Gemeinde Amtzell 1. Änderung und Erweiterung des Bebauungsplanes "Kapellenberg III" und die örtlichen Bauvorschriften hierzu

Abwägungs- und Beschlussvorlage zur Fassung vom 16.09.2019 Büro Sieber, Lindau (B)
02.03.2020

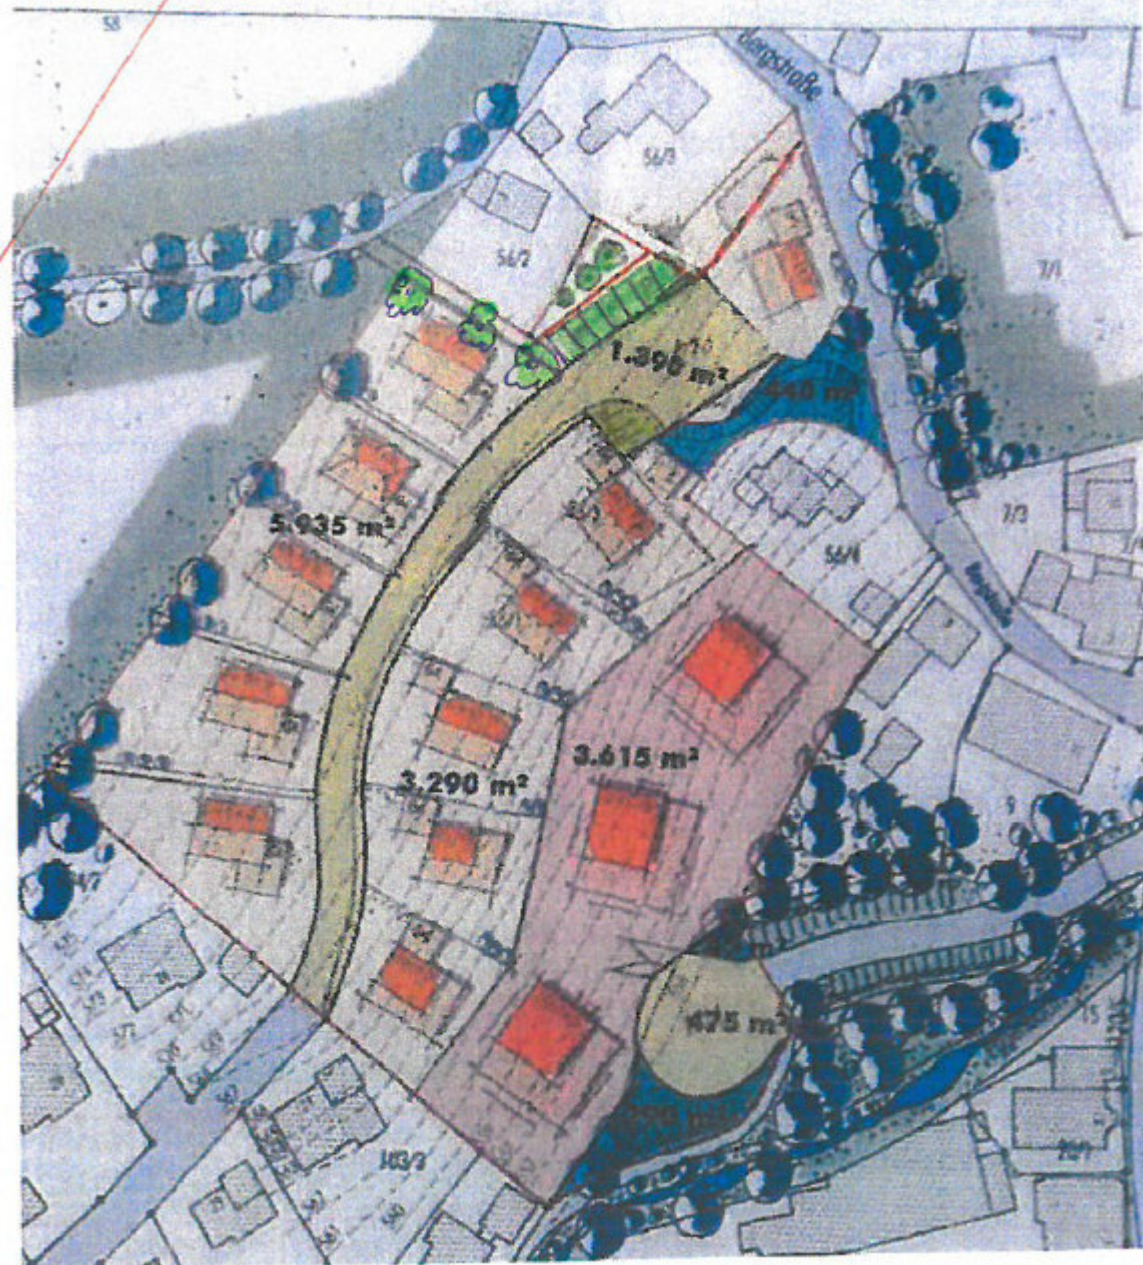
Besonders deutlich wird dies am beiliegenden Geländeschnitt, der die Häuser Nr. 5, den geplanten Wendegammer und das darunter liegende Haus Nr. 7 darstellt.

Sowohl die geplante Gebäudehöhe mit 583,40 m ü. NN und die nahezu 3 Vollgeschossen, als auch die Verschiebung nach oben, hin zum bestehenden Landschaftsschutzgebiet, ist aus meiner Sicht nicht

nachvollziehbar. Der Höhenunterschied zwischen dem geplanten Wendehammer und der geplanten Gebäudehöhe beträgt in diesem Bereich 12 m! Als betroffener Anlieger halte ich diese nachträgliche Änderung der geplanten Bebauung für unangemessen. Von einem "Einfügen" in die bestehende Bebauung und das Landschaftsbild kann hier m. E. nicht mehr gesprochen werden. Es wird deshalb angeregt, insbesondere die geplanten Gebäudehöhen, nochmals zu überdenken. Vorschlag: Um das Ortsbild zu schonen und die geplanten Häuser besser in die Landschaft und das angrenzenden LSG einzufügen, wird im oberen Bereich der Bebauung eine Reduzierung auf maximal 1,5 Vollgeschosse vorgeschlagen.	
Auch ein näheres Heranrücken der oberen Häuserreihe an die Erschließungsstraße wäre für das Landschaftsbild sinnvoll.	Abwägung/Beschluss: Die Stellungnahme wird zur Kenntnis genommen. Die Baugrenzen in dem Bereich sind aus Gründen der Verkehrssicherheit und um den stehenden Verkehr von der Straße fernzuhalten bewusst von der Straße abgerückt. Um ein Einfügen der hinzutretenden Bebauung zu ermöglichen und der Übergang zur freien Landschaft abzurunden, ist entlang des angrenzenden Landschaftsschutzgebietes eine Ortsrandeingrünung festgesetzt. Es erfolgt keine Planänderung.

Schnitt 6-6

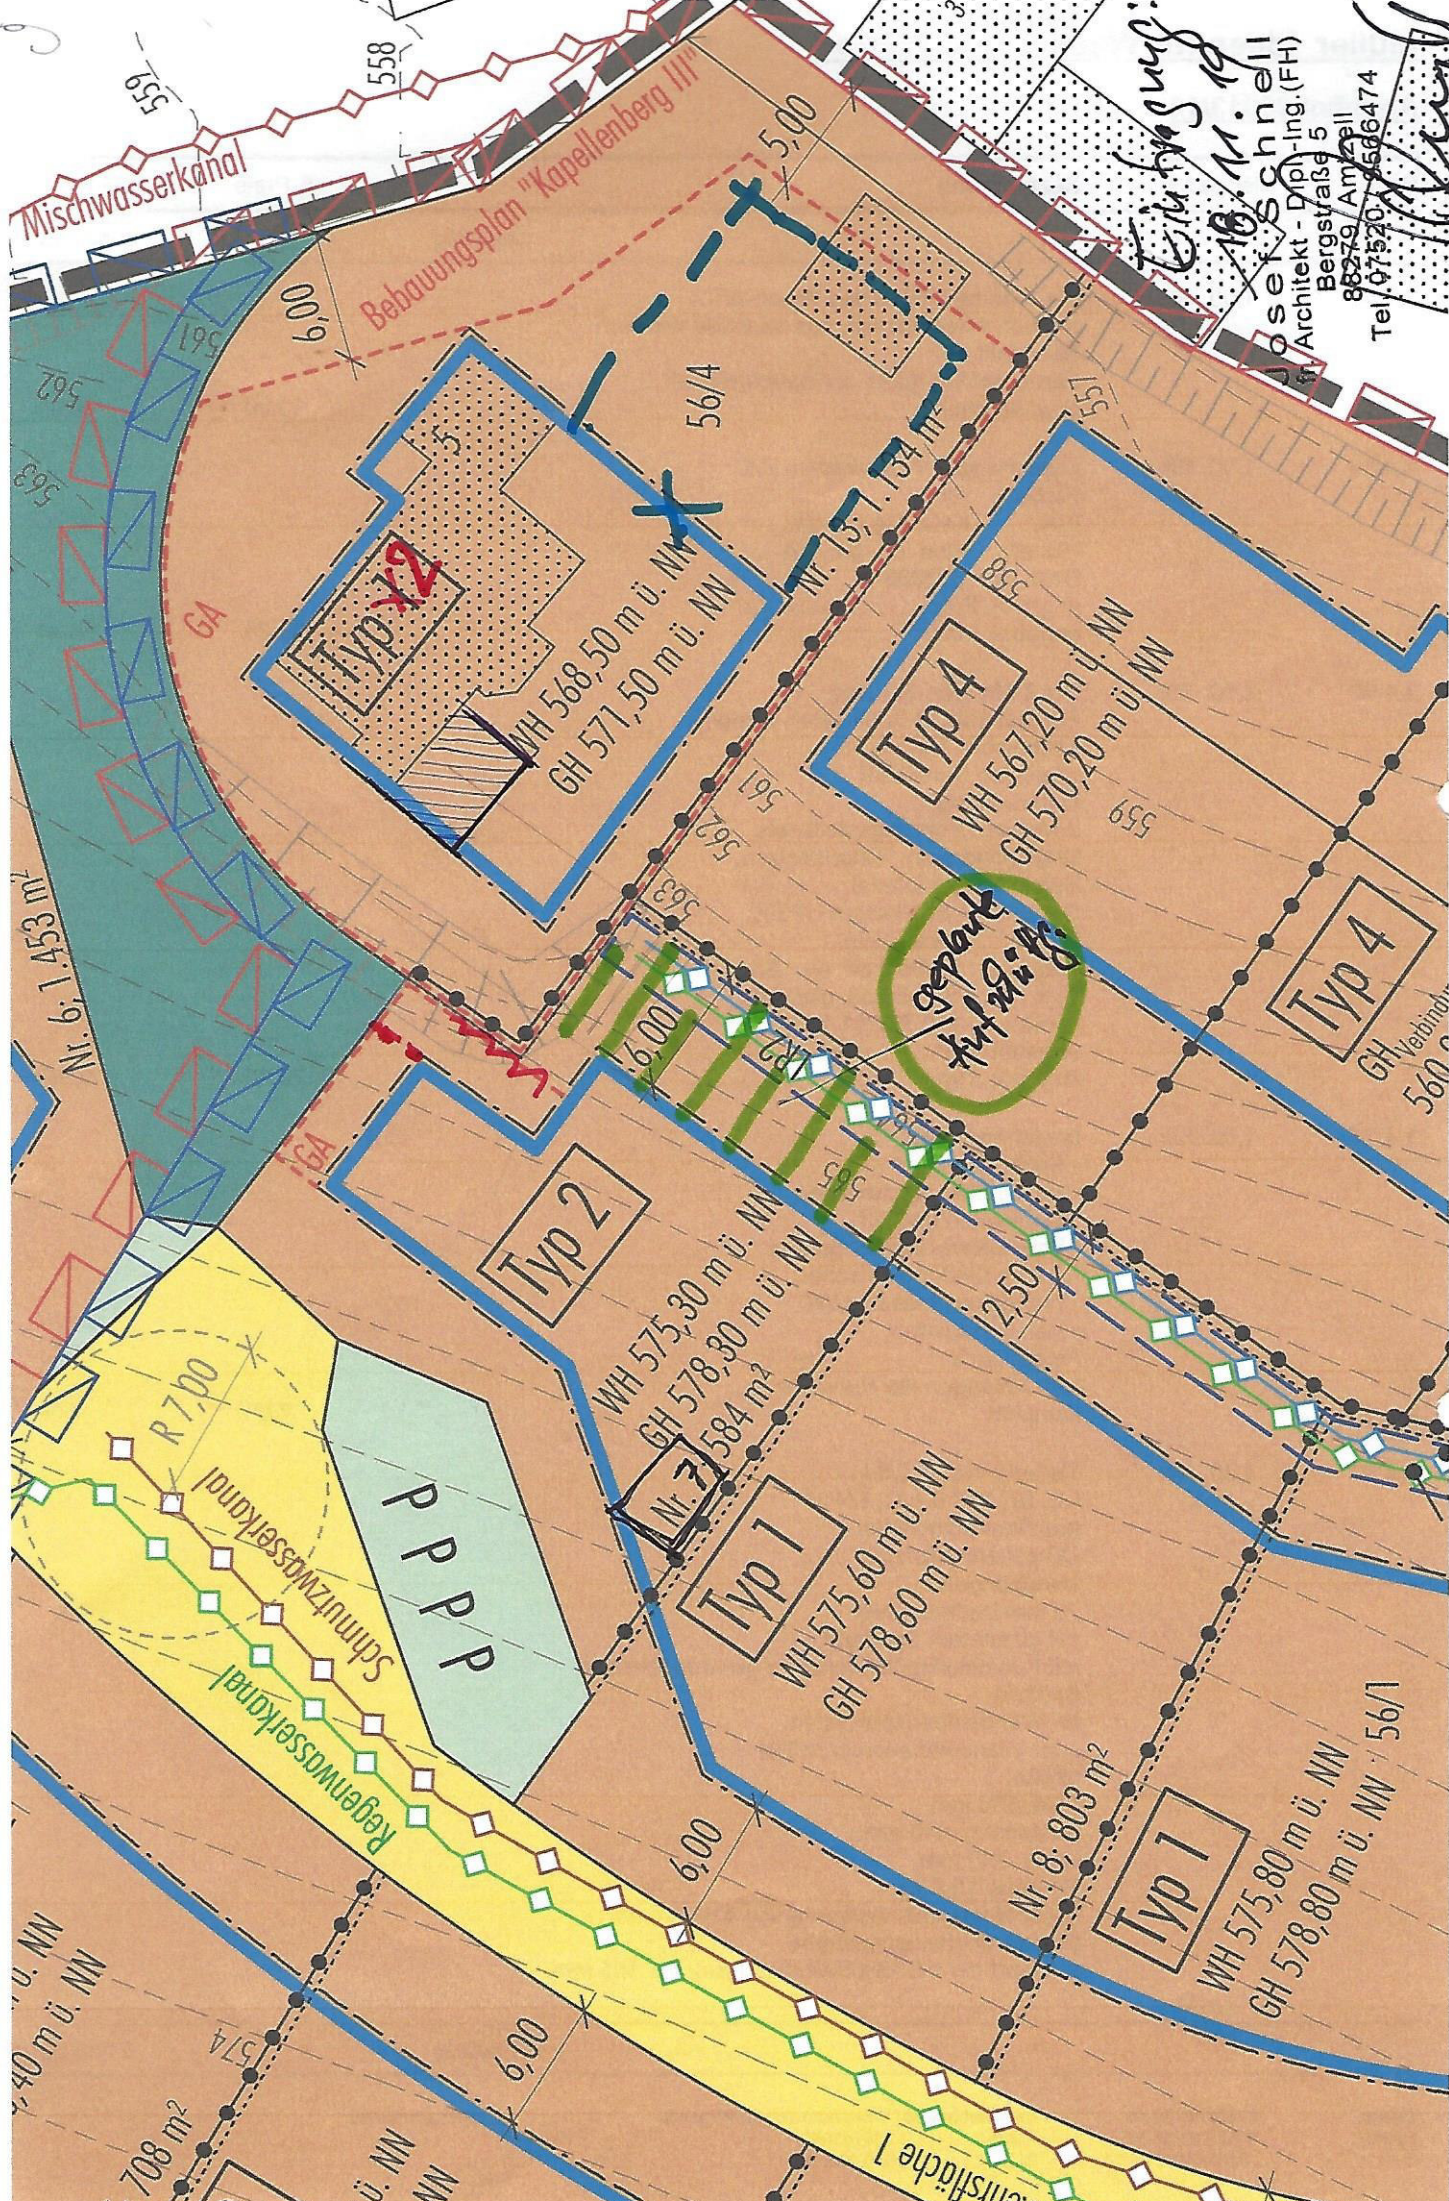
Unsere Bedenken: Gelten bezogen, auf unser Grundstück XXX (Bestand) einer harmonischen Anbindung der Neuplanung zum Bestand, das derzeit so nicht gegeben ist. Die Höhenunterschiede zwischen Bestand XXX und den geplanten Nachbarhäusern, dem Mehrfamilienhaus der Stiftung (südlich) und dem Einzelhaus (Platz Nr. 7) XXX sind sehr groß und ergeben keine harmonische Einheit, bzw. keinen harmonischen Übergang. Vor allem bei Grundstück Nr. 7 sind die Höhen gegenüber dem Bestand XXX enorm. Die geplanten hangseitigen Aufschüttungen hier mit bis zu über ca. 3 m Höhe mit den Stützmauern sind meiner Meinung nach XXX schwer vorstellbar, bzw. nicht möglich. In den zum	Abwägung/Beschluss: Die Stellungnahme wird zur Kenntnis genommen. Aufgrund der vorgenommenen Planänderungen im Bereich der Erschließungsstraße, die in der neuen Planfassung eine Ausrichtung der Wendeplattform in den Hang vorsieht, entsteht im Bereich des Grundstücks Nr.7 mehr Spielraum bei der Anordnung des Grundstücks und der Baugrenze und Garagenlinie. Sowohl die Baugrenze als auch die Garagenlinie in dem Bereich wurden auf einen Abstand von 6,00m von der Grundstücksgrenze zum darunterliegenden Nachbargrundstück abgerückt. Dadurch soll sichergestellt werden, dass dieser Bereich, der unmittelbar an den Unterlieger angrenzt, von größeren baulichen Anlagen freigehalten wird und Aufschüttungen reduziert werden.

neuen Bebauungsplan gehörenden Geländeschnitten ist dies nicht ersichtlich. Siehe aber die entsprechenden Pläne mit meinen Eintragungen im Anhang.	
Mein Fazit: Mehrfamilienhaus (Hermann/Aloisia Kränzle-Stiftung) Wir bitten um Prüfung in wie weit hier eine Höhenreduzierung, bzw. eine Tieferlegung des Gebäudes möglich wäre. Schon ca. 0,50 m wäre ggf. ein Kompromiss.	Abwägung/Beschluss: Die Stellungnahme zur möglichen Höhenreduzierung im Bereich der Mehrfamilienhäuser wird zur Kenntnis genommen. Eine Reduzierung der Gebäudehöhen im Bereich der geplanten Mehrfamilienhäuser durch die Tieferlegung ist aus Gründen des Hochwasserschutzes nicht möglich. Bezüglich der im Plan festgesetzten Gesamt-Gebäudehöhen sei darauf hingewiesen, dass ein volles Ausschöpfen der angegebenen Höhe von 570,20 m ü. NN nicht möglich ist, da der Entwurf für den Typ 4 ausschließlich die Realisierung eines Flachdaches zulässt. Der Entwurf zur Objektplanung sieht an dieser Stelle ein Terrassengeschoß mit Flachdach vor. Gemäß Ziffer 2.8 des Textteils ("Maßgaben zur Ermittlung der Gebäudehöhe") müssen bei Flachdächern die festgesetzten Gesamt-Gebäudehöhen um 1,25 m unterschritten werden und erlauben folglich eine faktische Gesamt-Gebäudehöhe von 568,95 m ü. NN. Die Gemeinde Amtzell sieht darüber hinaus aus städtebaulicher Sicht kein Erfordernis, die festgesetzten Gebäudehöhen weiter zu reduzieren. Es erfolgt keine Planänderung.

Gebäude/Grundstück Nr. 7: Die Anbindung/Übergang dieses Grundstückes an XXX muss meines Erachtens diskutiert und überplant werden. Der sehr große Höhenunterschied vom Gebäude Nr. 7 zu XXX, sowie die großen hangseitigen Erdaufschüttungen im Anschluss/Übergang zu unserem Grundstück	Abwägung/Beschluss: Die Stellungnahme wird zur Kenntnis genommen. Wie obenstehend bereits ausgeführt wurde, wurden Baugrenzen und Garagenlinien von dem unterhalb liegenden Grundstück abgerückt. Dadurch soll erreicht werden, dass zusätzliche Aufschüttungen bzw. Abgrabungen im grenznahen Bereich reduziert werden.

sind meines Erachtens so nicht, oder nur schwer, vorstellbar. Lt. meiner langjährigen Beobachtung als direkter Anlieger, ist der Hang im Bereich der geplanten Aufschüttungen nicht unproblematisch, dies bedeutet auch enormer Aufwand für die Herstellung der Aufschüttungen und den geplanten Stützmauern. Die Aufschüttungen, wenn überhaupt, sollten in gebührendem Abstand und auslaufend XXX gestaltet werden. Wie schon mit XXX besprochen sollte die Baugrenze für die Garage (Nr. 7) wegen der steilen Böschung von der Grundstücksgrenze ca. um 3 m Richtung Norden, ans die Baugrenze (WHS) zurück verlegt werden. Das Garagenquartier wäre noch groß genug (siehe Planeintrag).	
		Gebäude/Grundstück XXX (Bestand) Wie schon mit XXX von der Gemeindeverwaltung angesprochen, bitte ich um die südöstlichen Erweiterung des möglichen Bauquartieres (Baugrenze). Ebenso bitte ich um die Änderung von Typ 1 auf Typ 2 – die neuen Gebäude in der direkten Nachbarschaft sind alle vom Typ 2, 3 und 4 geplant (siehe Skizze im Anhang).	Abwägung/Beschluss: Die Stellungnahme wird zur Kenntnis genommen. Nach Überprüfung des Sachverhaltes ist die Gemeinde zu dem Entschluss gekommen, dass auf dem genannten Grundstück auch die Realisierung eines Mehrfamilienhauses denkbar wäre. Es wird deshalb ein neuer Typ 5 mit bis zu 6 WE in den Entwurf aufgenommen, darüber hinaus wird durch Erweiterung der Baugrenze auf dem Grundstück die Möglichkeit zur Realisierung eines Mehrfamilienhauses geschaffen.
